BOLLETTINO - BULLETIN

TECNICO • TECHNICAL	●	GRUPPO • GROUP	8
RICAMBI • SPARE PARTS	●	NR • NO	013
INFORMAZIONI • INFORMATION		DATA • DATE	11-13

MODELS: Garden tractor ZEPHYR 72 H

SUBJECT: Renforcing plate

PREMODIFICA - OLD ASSY	POSTMODIFICA - NEW ASSY

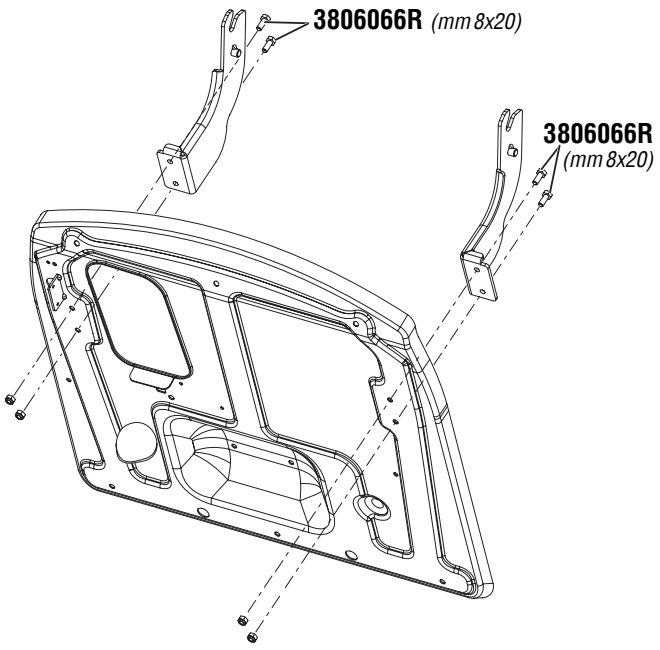
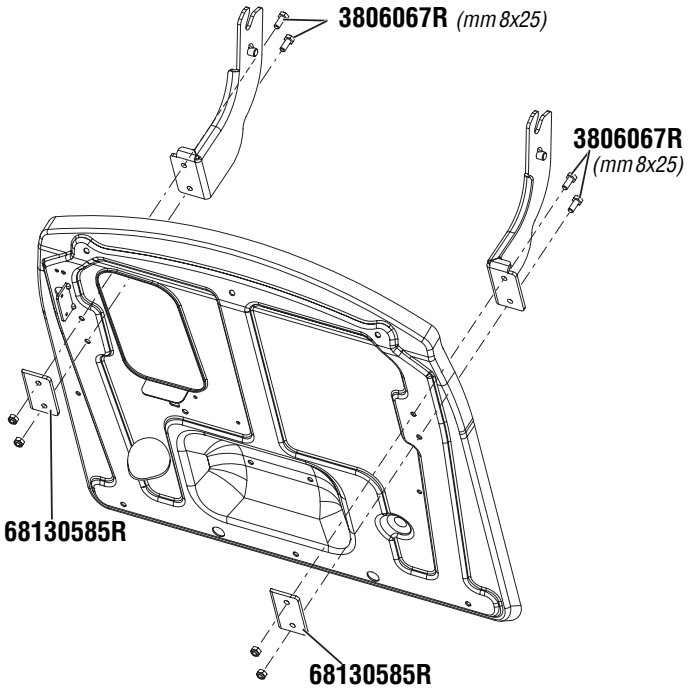
DESCRIPTION: Reinforced the rear panel in the area of grassbag supports attachment, with the addition of two extra plates. The modification involves the replacement of the fixing screws

INTERCHANGEABILITY: Yes, replacing the fixing screws

PARTS AVAILABILITY: The new parts are available as spare parts

CUT-IN DATE: SN 7032461586

PREMODIFICA - OLD ASSY	POSTMODIFICA - NEW ASSY

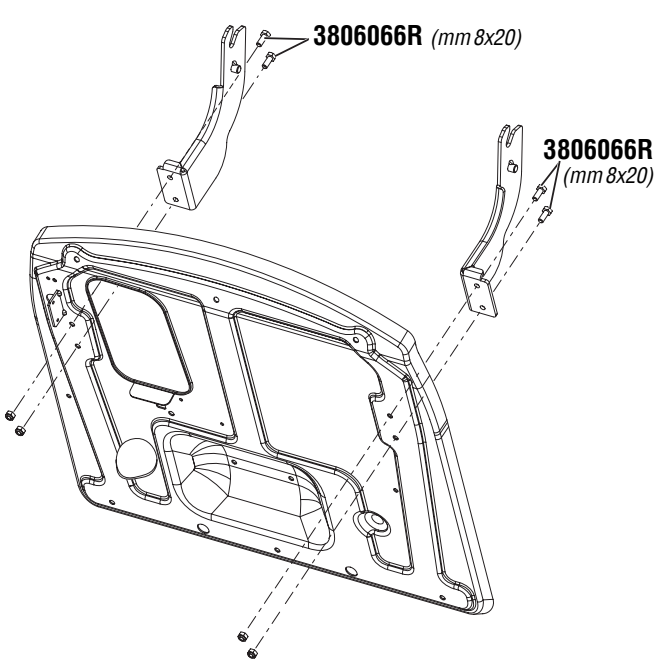
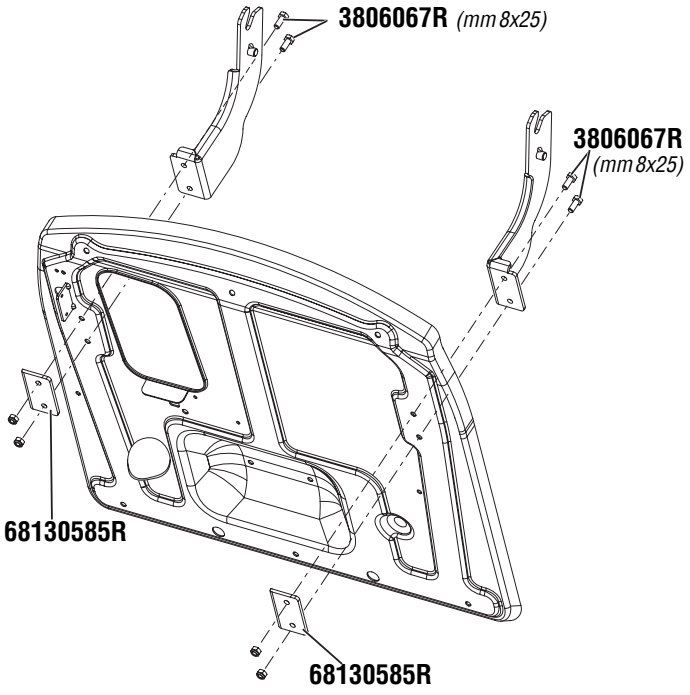
DESCRIPTION: Reinforced the rear panel in the area of grassbag supports attachment, with the addition of two extra plates. The modification involves the replacement of the fixing screws

INTERCHANGEABILITY: Yes, replacing the fixing screws

PARTS AVAILABILITY: The new parts are available as spare parts

CUT-IN DATE: SN 7032461586

PREMODIFICA - OLD ASSY	POSTMODIFICA - NEW ASSY

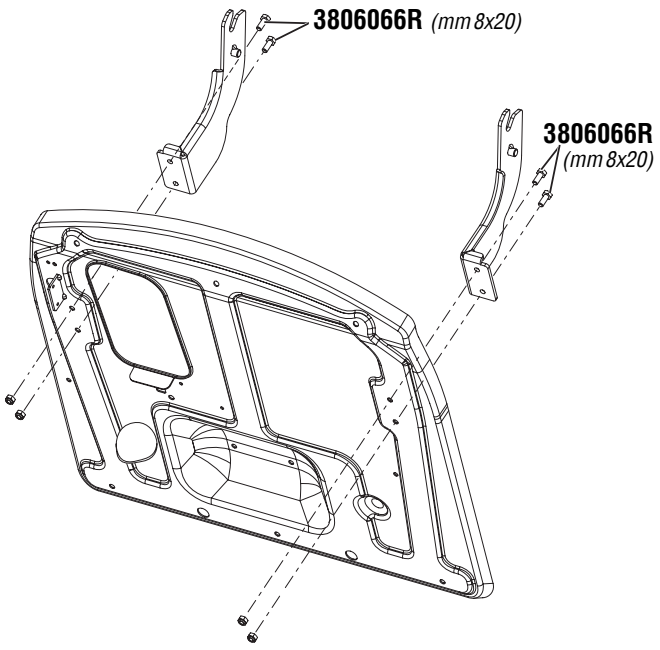
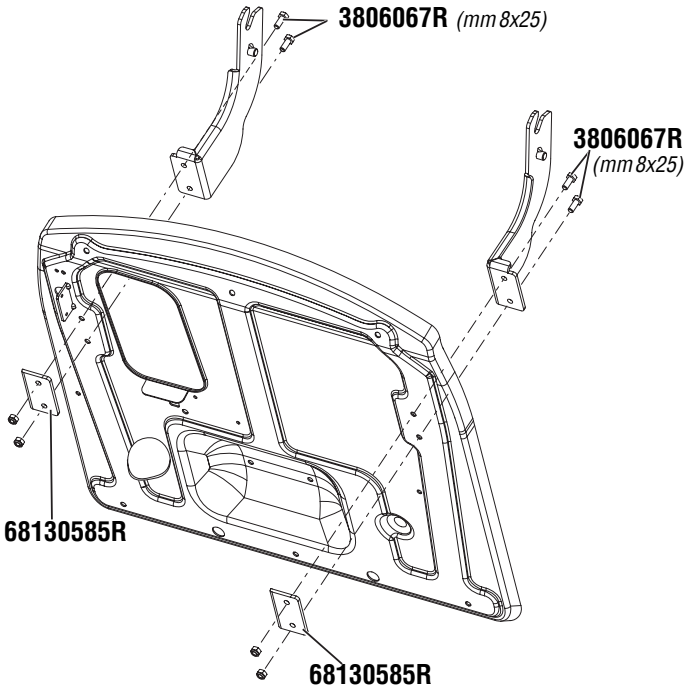
DESCRIPTION: Reinforced the rear panel in the area of grassbag supports attachment, with the addition of two extra plates. The modification involves the replacement of the fixing screws

INTERCHANGEABILITY: Yes, replacing the fixing screws

PARTS AVAILABILITY: The new parts are available as spare parts

CUT-IN DATE: SN 7032461586

PREMODIFICA - OLD ASSY	POSTMODIFICA - NEW ASSY

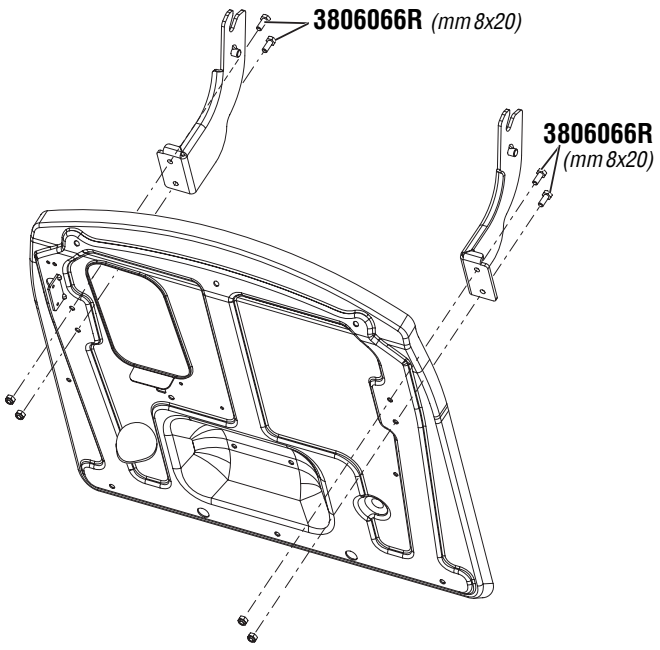
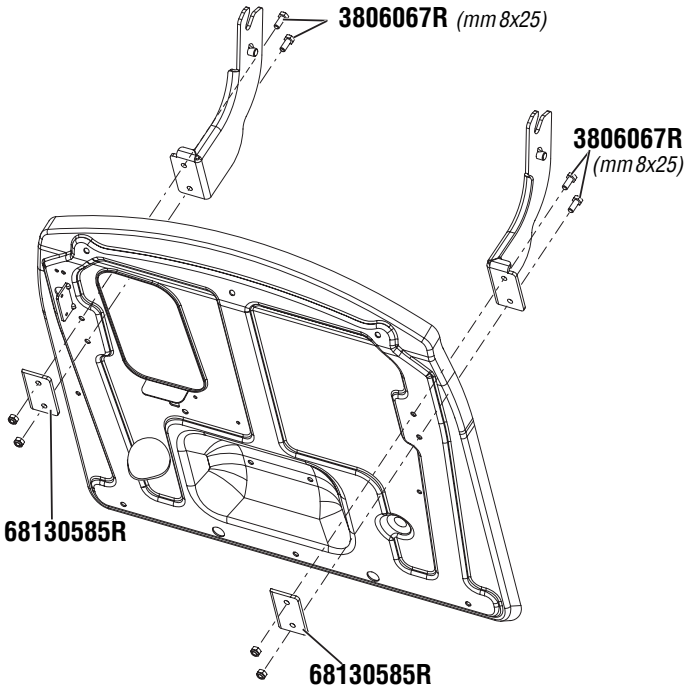
DESCRIPTION: Reinforced the rear panel in the area of grassbag supports attachment, with the addition of two extra plates. The modification involves the replacement of the fixing screws

INTERCHANGEABILITY: Yes, replacing the fixing screws

PARTS AVAILABILITY: The new parts are available as spare parts

CUT-IN DATE: SN 7032461586

PREMODIFICA - OLD ASSY	POSTMODIFICA - NEW ASSY

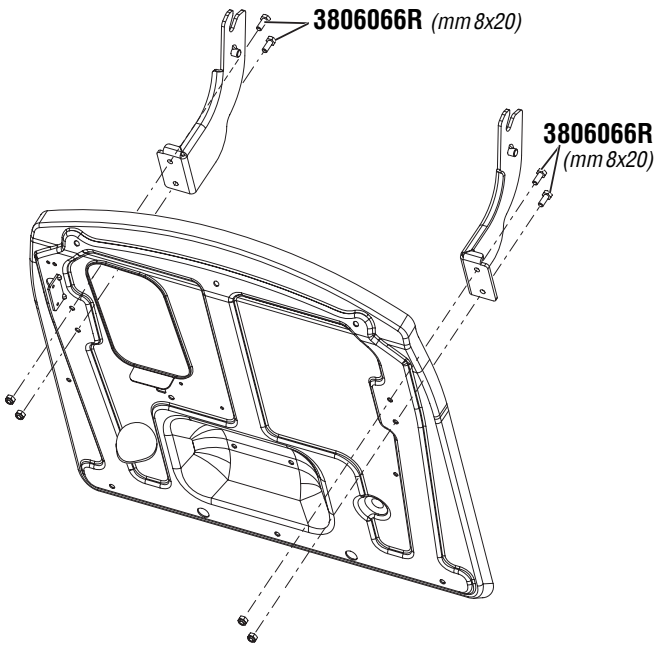
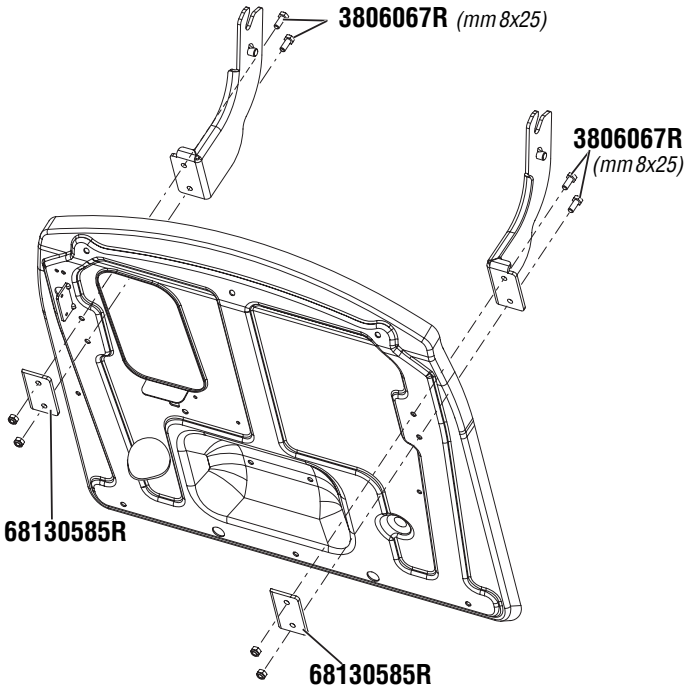
DESCRIPTION: Reinforced the rear panel in the area of grassbag supports attachment, with the addition of two extra plates. The modification involves the replacement of the fixing screws

INTERCHANGEABILITY: Yes, replacing the fixing screws

PARTS AVAILABILITY: The new parts are available as spare parts

CUT-IN DATE: SN 7032461586
